## RESOLUCION No.

### POR MEDIO DE LA CUAL SE OTORGА UN PERMISO DE OCUPACIОN DE CAUCE Y SE TOMAN OTRAS DETERMINACIONES

Qué atención al trámite ambiental, se evaluó la información complementaria, generándose el Informe Técnico N° **IT-08672-2025** del 05 diciembre de 2025, dentro del cual se formularon las siguientes observaciones y conclusiones las cuales son parte integral del presente acto administrativo:

### Punto 7

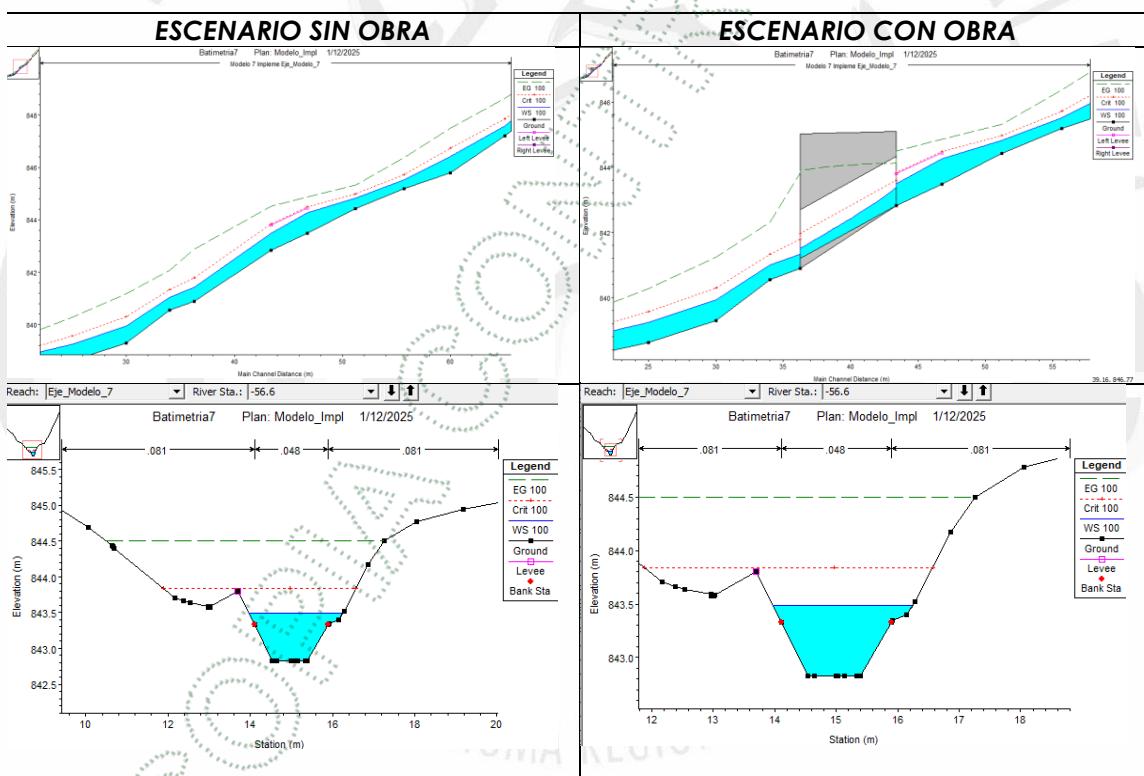
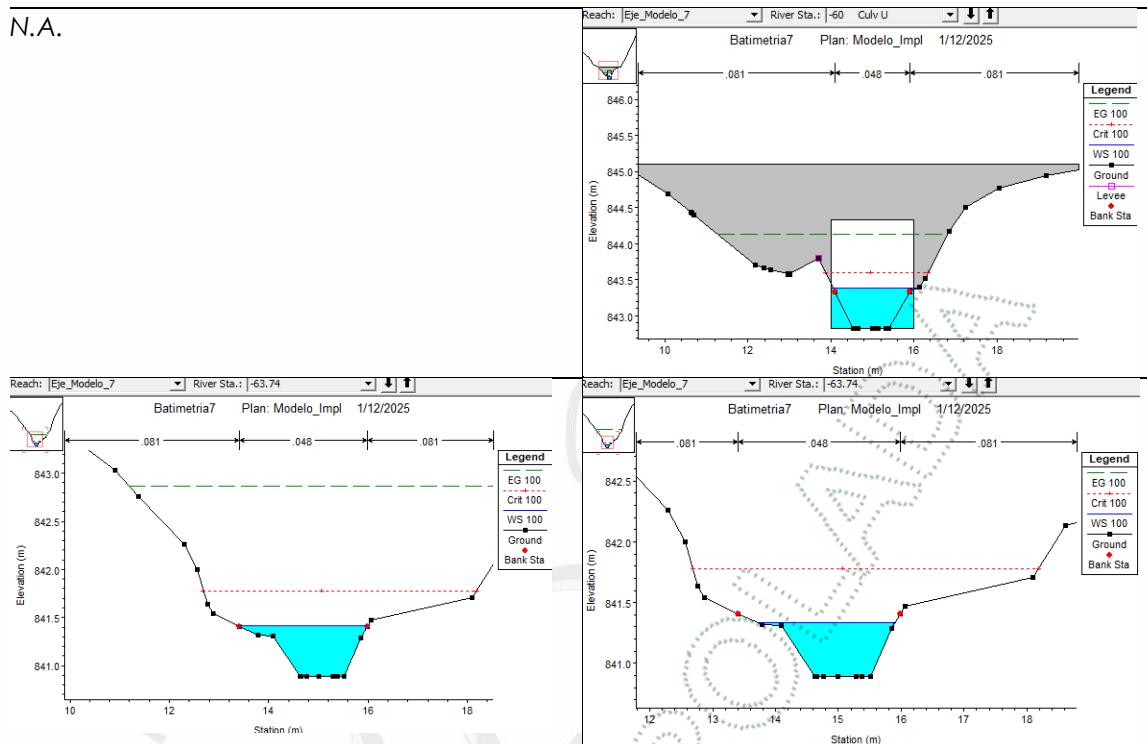
En la comparación de los parámetros hidráulicos de velocidad y cota de la lámina de agua, se puede ver poca variación, incremento de velocidad del 30% a la salida del box culvert, donde se proyecta implementar una estructura de disipación.

## Punto 9

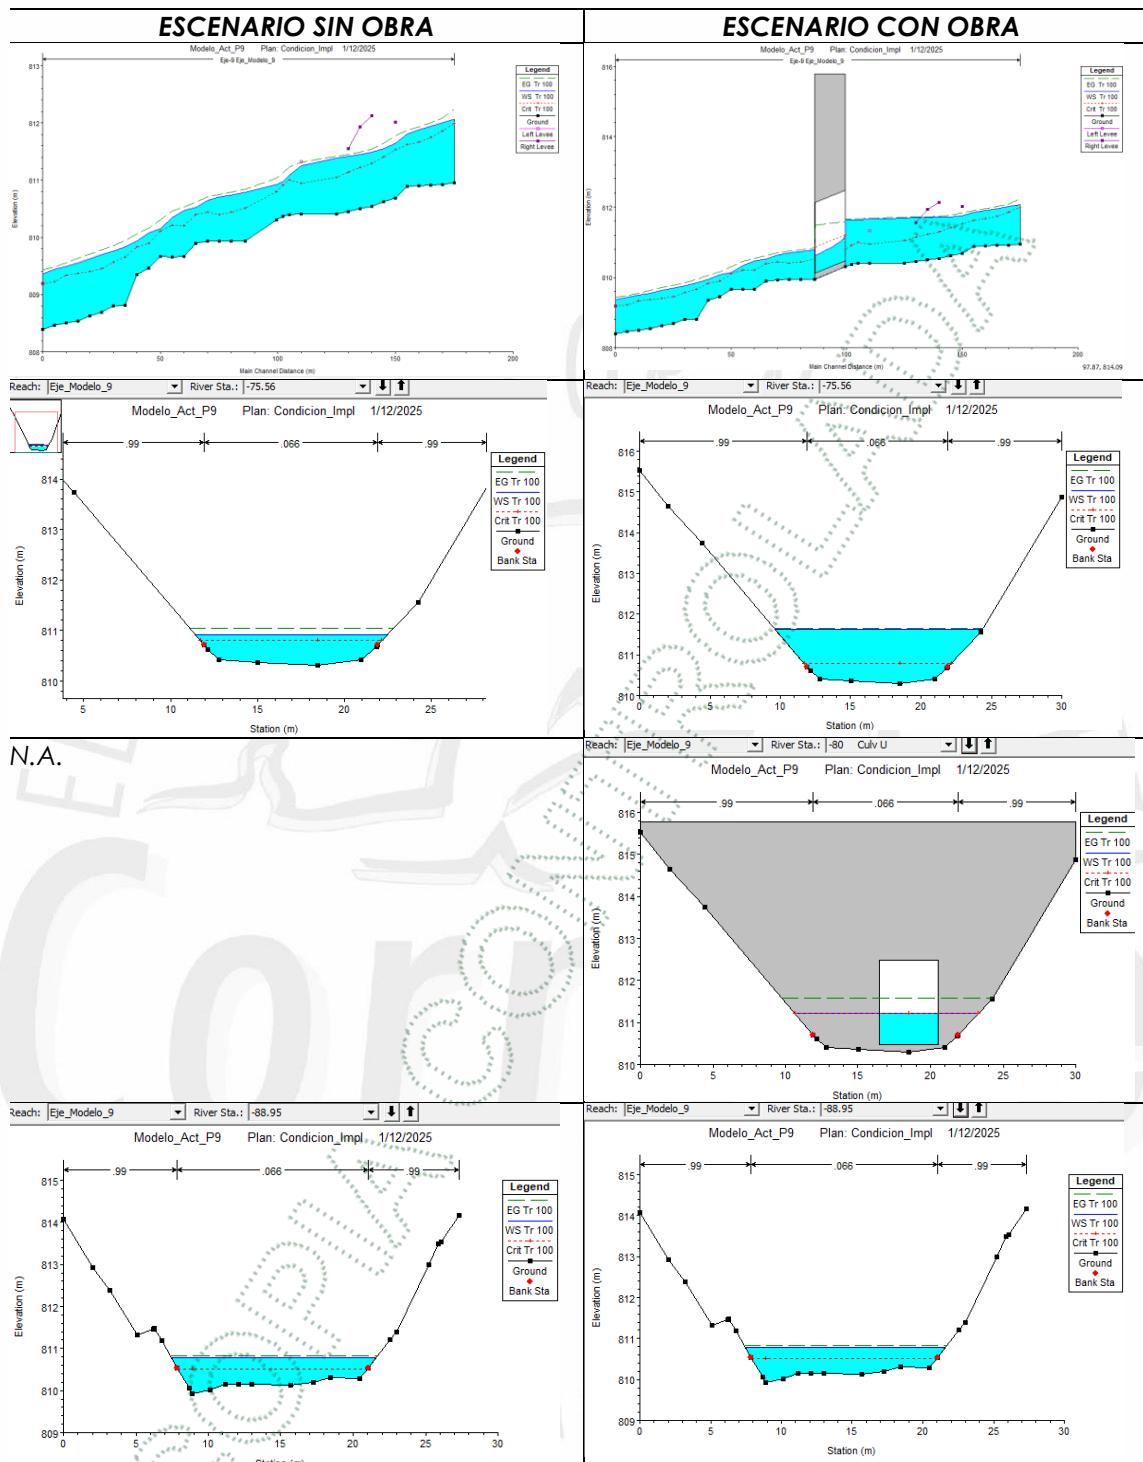
En la comparación de los parámetros hidráulicos de velocidad y cota de la lámina de agua, se puede ver una disminución en la velocidad lo que representa un aumento de la cota de lámina, aguas arriba del box culvert. Lo anterior equivalente a 71cm.

Los análisis que presenta el usuario son: "Frente al observación N°6 relacionada con la obra de ocupación de cauce 9, fueron tenidos en cuenta los incrementos en los niveles de agua antes del box, para ampliar la sección hidráulica variando el ancho hasta alcanzar niveles de agua apropiados, sin embargo, para lograr niveles similares a las condiciones naturales se debía proyectar un ancho que superara los 6m, lo que volvería

inviable la construcción de la obra, por lo que se dejó un ancho del cajón de 4m. De esta manera se redujo drásticamente el remanso generado aguas arriba".

## Punto 10

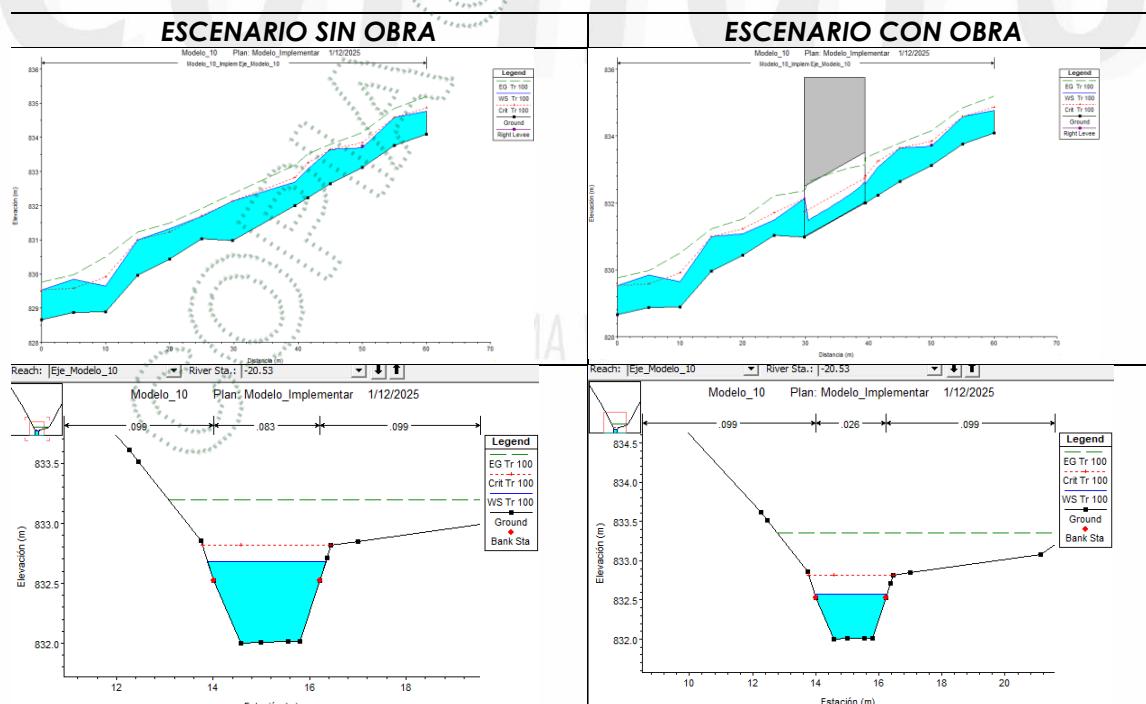
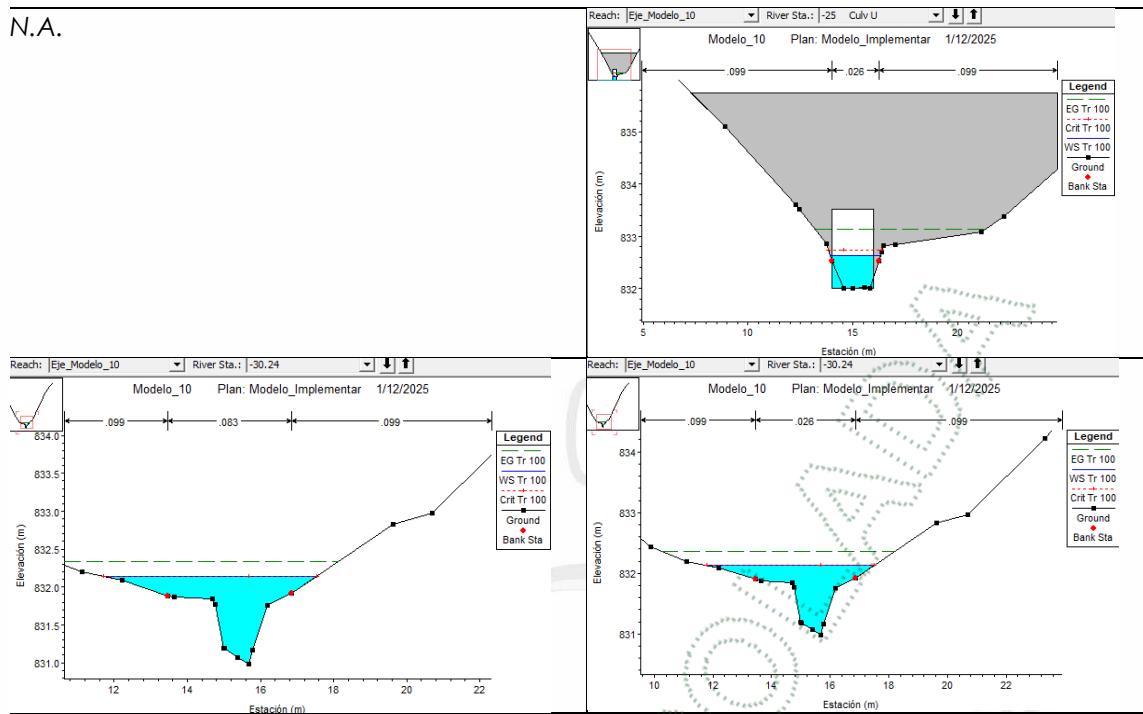
En la comparación de los parámetros hidráulicos de velocidad y cota de la lámina de agua, se puede ver una aumento en la velocidad del 70.1% lo que representa disminución de la cota de lámina, aguas arriba del box culvert. Es importante mencionar que la magnitud final de del incremento de la velocidad está en los rangos normales.

## Punto 11

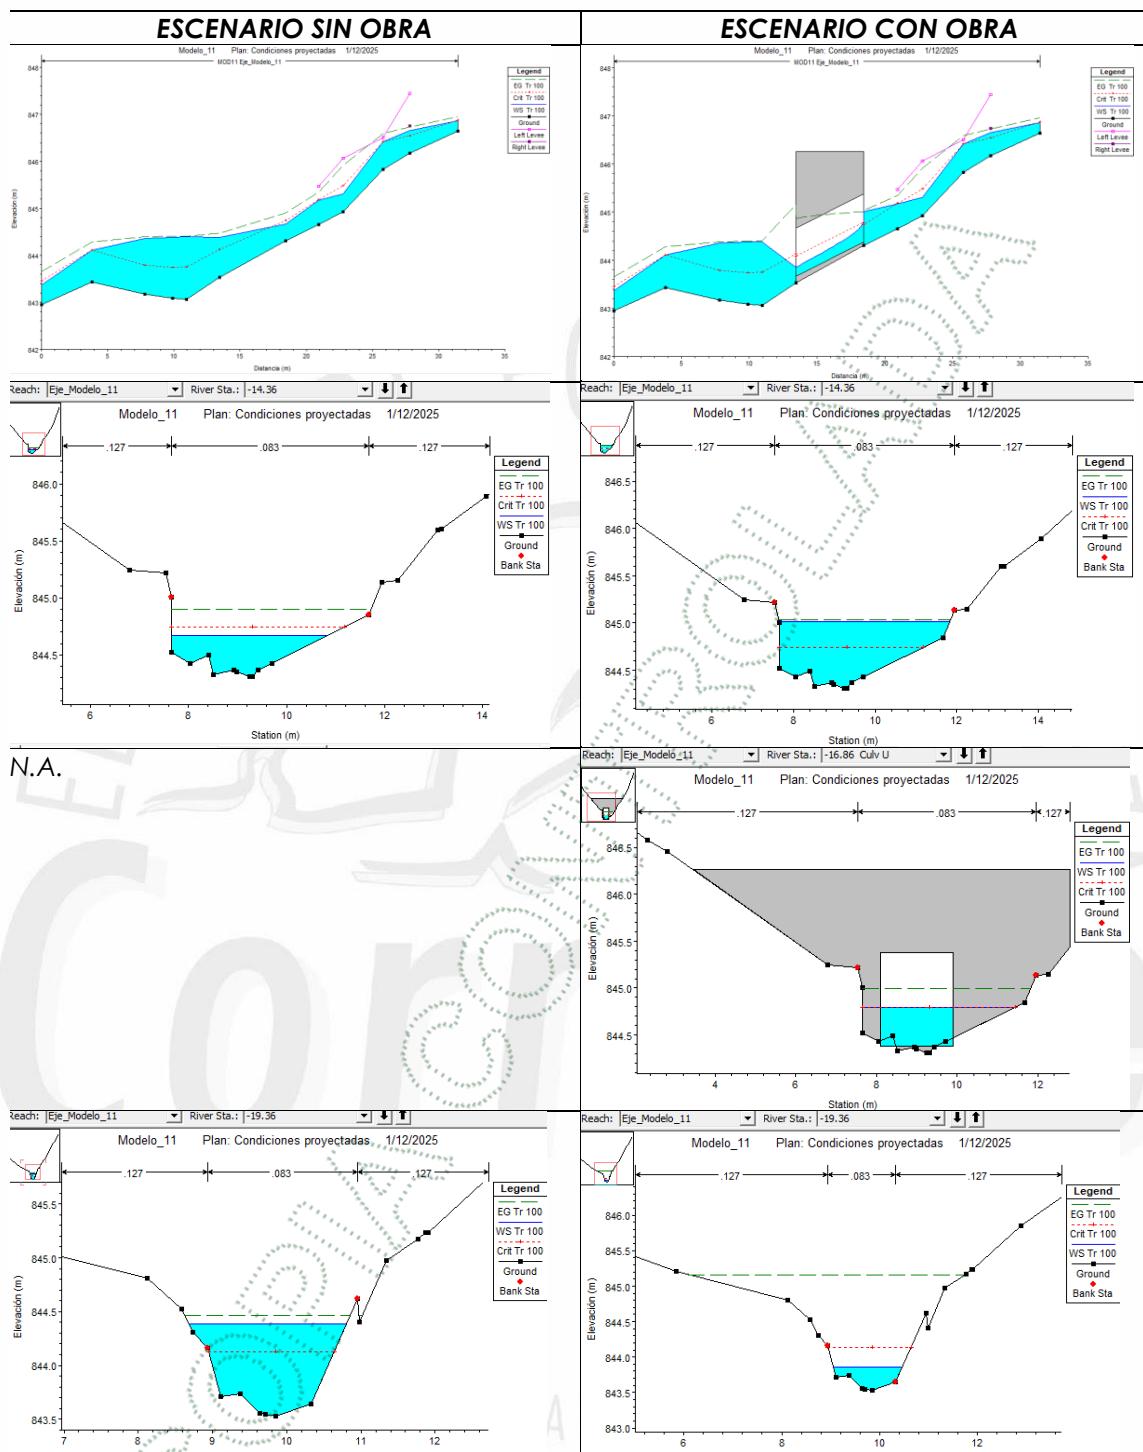
En la comparación de los parámetros hidráulicos de velocidad y cota de la lámina de agua, se puede un incremento significativo en la velocidad a la salida del box culvert en una extensión de 3m. Lo cual, se **REQUIERE** al usuario extender el enrocado de fondo a una longitud de 3m.

**ARTICULO TERCERO: Requerir** a la sociedad **GRAMALOTE COLOMBIA LIMITED** para que, en relación con la obra No. 11, tipo *box culvert*, proceda a extender el enrocado de fondo a una longitud de tres (3) metros.

### Punto 13 Box culvert y canal abierto

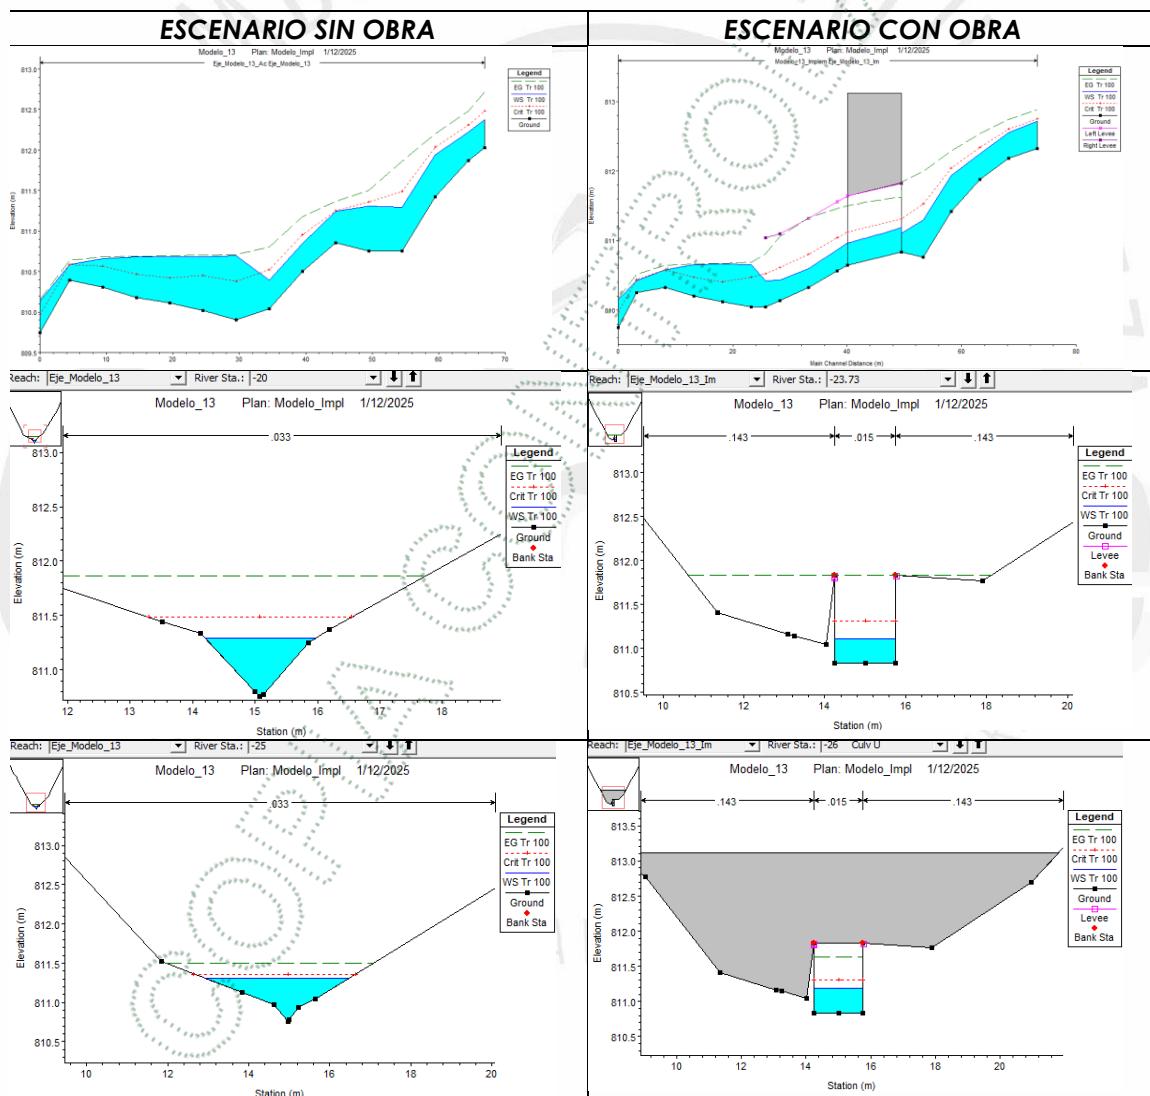
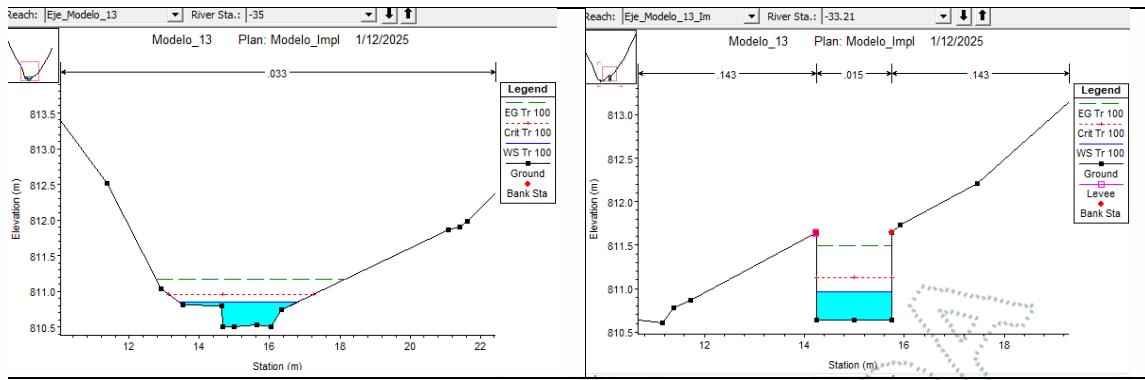
En la comparación de los parámetros hidráulicos de velocidad y cota de la lámina de agua, se puede un incremento significativo en la velocidad a la salida del canal abierto, sin embargo, su magnitud final es 2.76m/s, valor que está dentro de los rangos normal para una fuente hídrica en el sector con las crecientes.
